**דיון לאישור תכנית עיצוב אדריכלי ופיתוח נופי למבנה משולב מנהל שירותים חברתיים ואקים בנווה אביבים**

**כתובת:** אופנהיימר 17, תל אביב יפו

### **עדכון החלטה לתכנית עיצוב אדריכלי ופיתוח נופי**

תא/תעא/צ/1455(1) – "מבנה משולב-אופנהיימר 17"

**4. סיכום תקן החניה המוצע למבנה לפי שימושים:**

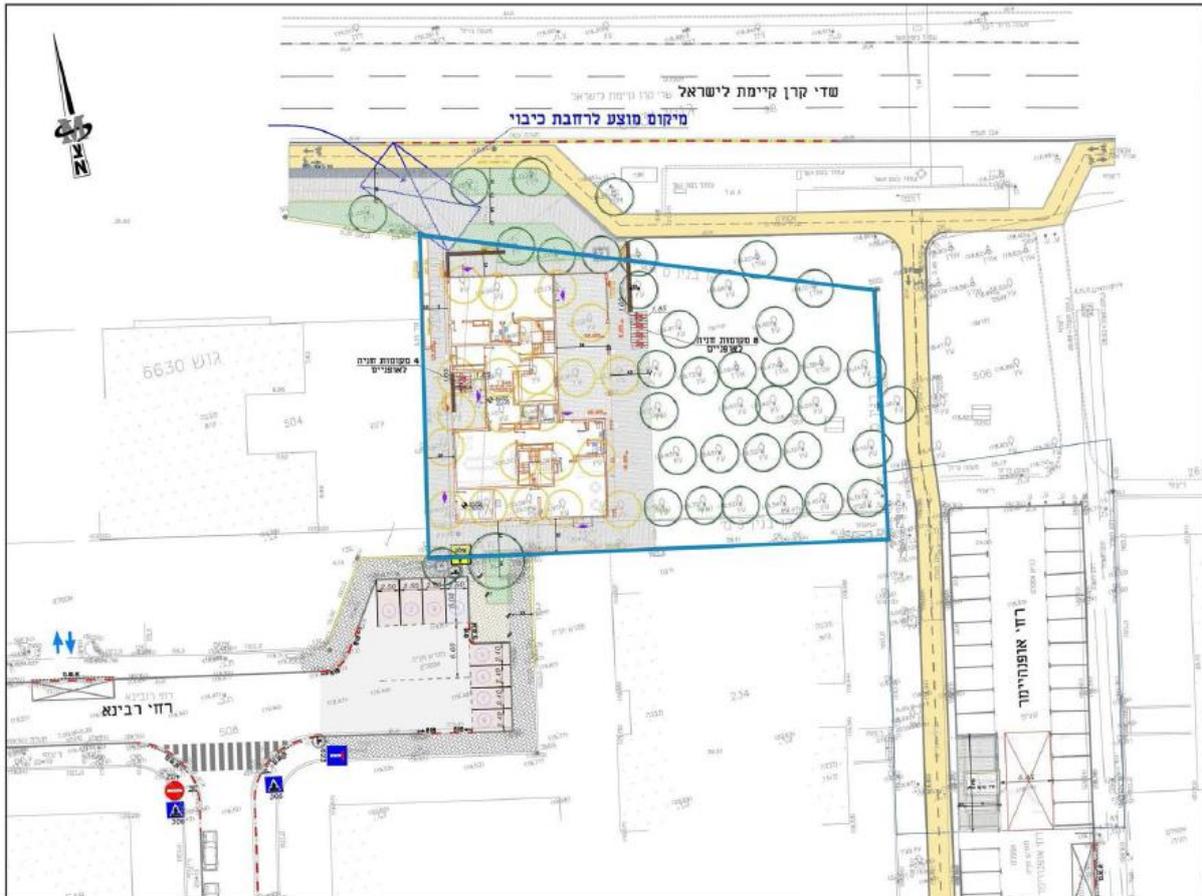
**מגורי אקי"ם** - 6 יחידות דוור/חדרים, התקן נקבע לפי שימוש מקורב של "דוור מוגן". בהתאם לתקנות החניה התקן לדוור מוגן הינו תקן הקובע מספר טווח. דהינו מספר מזערי ומספר מרבי של מקומות חניה, שהוא 1 מקום חניה לכל 4 עד 8 יח"ד.

**טיפת חלב** - שטח עיקרי כ-200 מ"ר, התקן נקבע לפי שימוש מקורב של "מרפאות כלליות" בהתאם למדיניות החניה סע' 7.1 תקן החניה הינו מקום חניה 1 לכל 40 מטרים = 5 מקומות חניה.

**שירותי רווחה** - שטח עיקרי כ-530 מ"ר, נקבע לפי שימוש מקורב של "משרדים". בהתאם לתקנות החניה ניתן לאשר תקן חניה "0" לשימוש של משרדים.

**חנית נכים** – לפי 7 מקומות חניה = 1 חנית נכים.

סה"כ תקן החניה: 2 חניות עבור מגורי אק"ם + 5 חניות עבור טיפת חלב + 1 חנית נכים = 8 מקומות חניה.

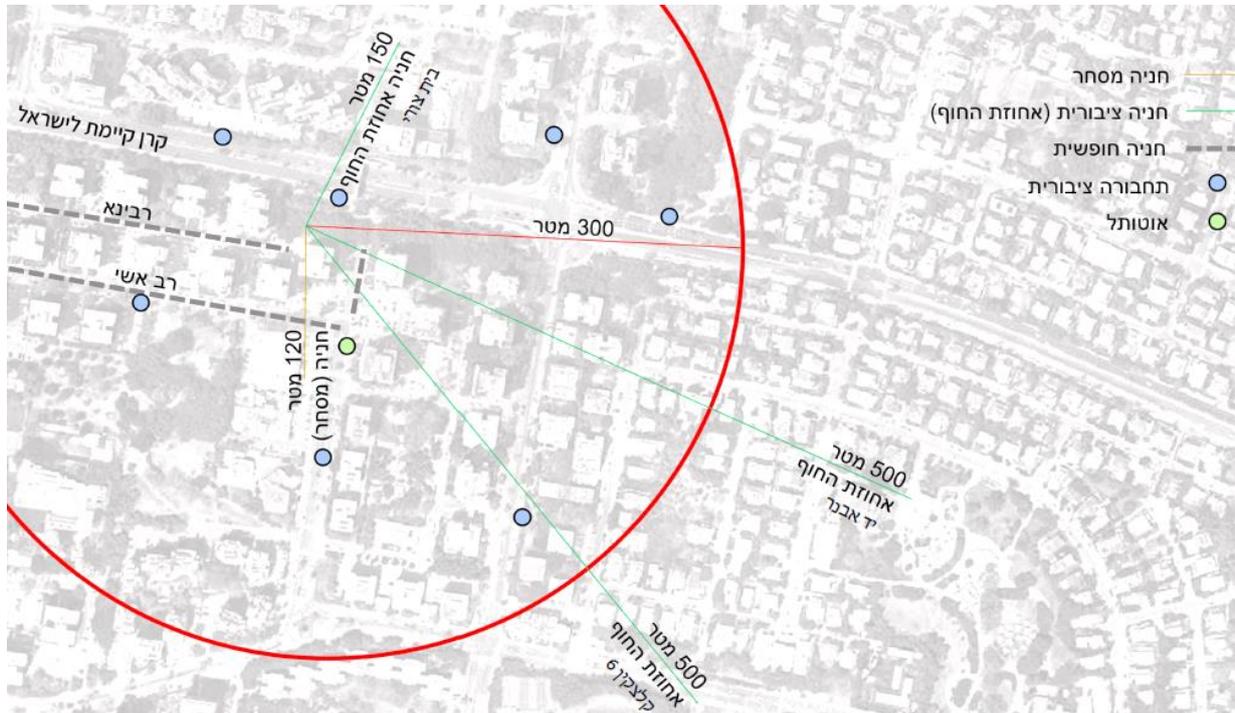
מדובר במגרש בו ריבוי עצים בוגרים, תכנית העיצוב קודמה מתוך מטרה לטייב זכויות הבניה במגרש, תוך שמירת שטחים פתוחים.

בהתאם, נקבעה העמדת המבנה בחלק המערבי של המגרש בייעוד קרקע למבנים ומוסדות ציבור, כאשר יתרת המגרש ישמר במסגרתה כחורשה פתוחה המאפשרת מעבר ושהייה להולכי רגל ויהווה שטח פתוח לשימוש הציבור.

- בהתאם למדיניות אגף התנועה, אין לאפשר גישות מ"דרכים עורקיות עירוניות" שמטרתן העיקרית היא העברת כלי רכב ותחבורה ציבורית במינימום הפרעות ותוך הימנעות מקונפליקטים, לפי כך לא ניתנת גישה משד' קרן קיימת לישראל. זאת בנוסף לקונפליקטים הנקודתיים הקיימים: גשר הולכי רגל, שביל אופניים ותחנת אוטובוס.

- עצים בוגרים בערכיות גבוהה המוגדרים לשימור בסקר העצים, אינה מאפשרת גישה אל המגרש מרחוב רבינא באופן שלא יחייב עקירת העצים.
- העמדת המבנה נעשתה תוך רגישות ומאמץ לשמור על העצים הבוגרים בחורשה הקיימת, גישה אל המגרש מרחוב אופנהיימר תחייב עקירת עצים אשר התכנון משמר בצד המזרחי של החלקה. גישה לכלי רכב למגרש תיגרע מאיכותו ותרומתו המרבית לקהילה.

הפיתוח כולל שבילים ציבוריים המחברים בין רח' קק"ל מצפון לרח' רבינא ואופנהיימר מדרום. פיתוח הנוף כולל שימור של כ-35 עצים, בהתאם לסקר העצים המאושר על ידי פקיד היערות, ונטיעות חדשות בסמוך לרחוב קק"ל.
